改善箇所説明図

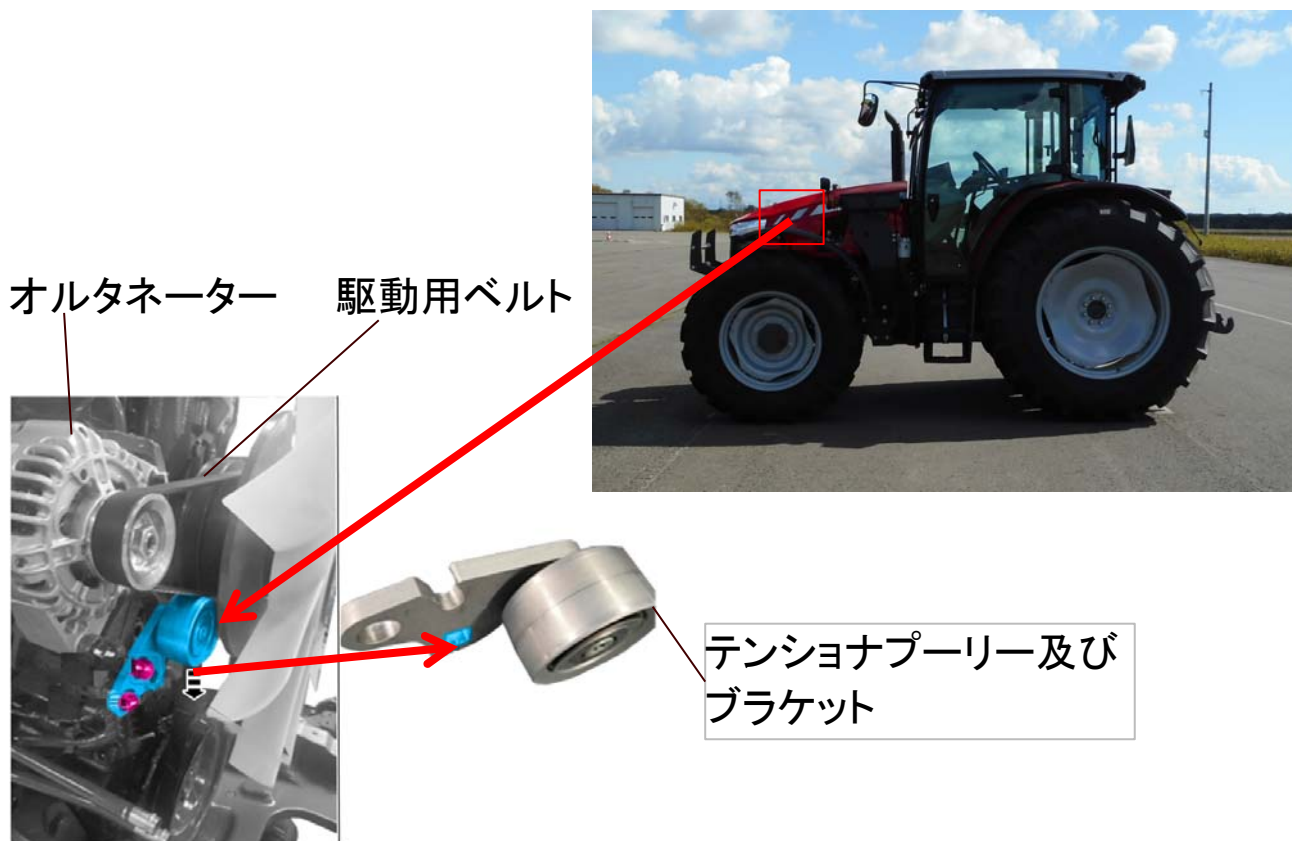
農耕トラクタの原動機において、冷却装置等の駆動用ベルトの張力を維持するテンショナプーリーの製造が不適切なため、駆動用ベルトの振動によりテンショナプーリーに亀裂が入ることがある。そのため、そのままの状態で使用を続けると、ウォーターポンプやオルタネーターが停止して警告灯が点灯し、最悪の場合、走行中にエンジンが停止するおそれがある。

全車両、当該テンショナプーリーとブラケットを良品と交換する。
